Asunto: Revisión y seguimiento de diseños para la construcción de los vasos A7 y A8,
Lote 042, predio Colomba - Relleno sanitario Regional Colomba - El Guabal,
municipio de Yotoco.

El 27 de marzo de 2017, el Grupo de Licencias Ambientales, rindió concepto técnico No. 0150-012-019-2017, sobre el diseño constructivo de los vasos A7 y A8 ubicados en el lote 042 predio Colomba, del relleno sanitario regional Colomba– El Guabal, presentados por la empresa Interaseo del Valle S.A. E.S.P., el cual incorpora los conceptos emitidos por profesionales de la Dirección Técnica Ambiental de la CVC en los componentes análisis de estabilidad, instrumentación, manejo y control de aguas lluvias, manejo y control de aguas subterráneas. Se extractan de este concepto los siguientes apartes:

3.0 CARACTERISTICAS GENERALES VASOS A7 Y A8.

Figura 2. Perfil estratigráfico típico (HIDROSUELOS, 2017).

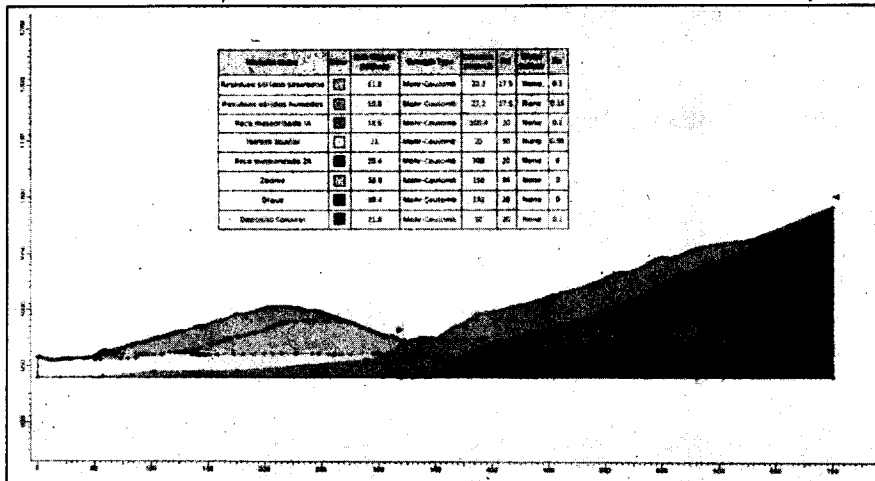
Teniendo en cuenta los perfiles geológicos – geotécnicos, y los cortes proyectados para la conformación de los vasos A7 y A8, la empresa geotécnica encargada del diseño de las excavaciones, proyectó una excavación en tres etapas en las cuales se analizaron tres perfiles típicos de la zona. A partir de ese planteamiento, hicieron análisis de estabilidad de los taludes proyectados en los cuales se contemplaron condiciones de análisis como: estático y pseudo estático (sismo) en condición seca, y saturada, y análisis de estabilidad con materiales parcialmente saturados en condiciones estáticas y pseudo-estáticas. Los análisis de estabilidad se hicieron siguiendo metodologías de equilibrio límite, calculando el factor de seguridad suponiendo superficies de ruptura circular. Los análisis se hicieron empleando el software SLIDE v6.0 y se evaluaron métodos que consideran equilibrio de fuerzas, equilibrio de momentos y combinación de ambos, dichos métodos son empleados de forma habitual en la ingeniería geotécnica y están validados estos métodos son: Jambú, Bishop y Morgenstern & Price. Los resultados de dichos análisis pueden ser consultados en detalle en el documento radicado N°213822017 y el resumen de los mismos se presenta en la

ensayos de laboratorio o campo efectuados sobre muestras recuperadas en el área de estudio, muestra que los cortes proyectados en dichos materiales son estables ya que los factores de seguridad son superiores a los mínimos requeridos por la norma NSR-10 para estabilidad de taludes en condiciones estáticas $FS > 1,5$ y condiciones pseudo-estáticas $FS > 1,05$.

Figura 1. Modelo de disposición de residuos sólidos urbanos empleado para el análisis de estabilidad de una sección típica de los vasos A7 y A8 (HIDROSUELOS, 2017).

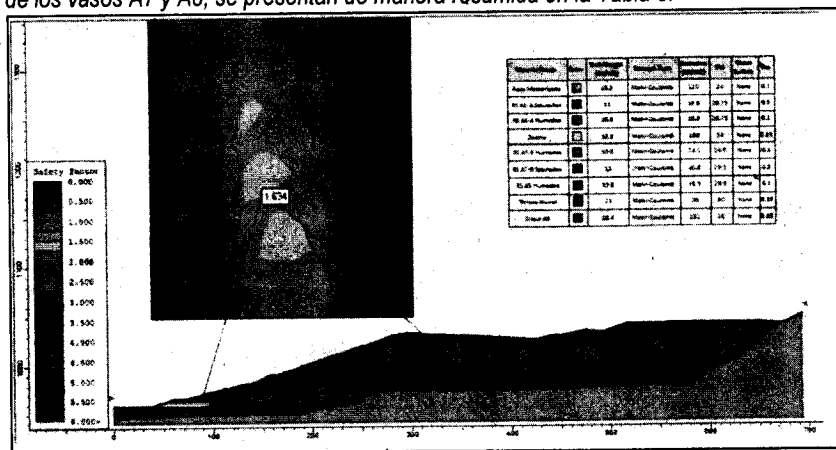
Los resultados de los análisis de estabilidad en términos del factor de seguridad, obtenidos para los perfiles estratigráficos tipo, definidos por HIDROSUELOS (Figura 1) donde se contemplaron además de los suelos encontrados en el fondo del vaso proyectado y los residuos del vaso A existente, fueron satisfactorios frente a las exigencias de la norma NSR-10, para estabilidad de taludes en la cual se plantean factores de seguridad para condiciones estáticas FS > 1,5 y condiciones pseudo-estáticas FS > 1,05.

Los parámetros de resistencia al corte fueron definidos por HIDROSUELOS a partir de los ensayos de laboratorio y campo realizados en los materiales encontrados en la zona de estudio. Los valores de presión de poros representados en el coeficiente Ru, fueron medidos en campo empleando la instrumentación geotécnica instalada en el vaso A5 las lecturas de dichos instrumentos hacen parte de los anexos revisados para la elaboración de este concepto. Los resultados de los análisis de estabilidad tuvieron en cuenta la geometría y las propiedades mecánicas de los materiales que se presumen harán parte de los vasos A7 y A8, se presentan de manera resumida en la Tabla 3.
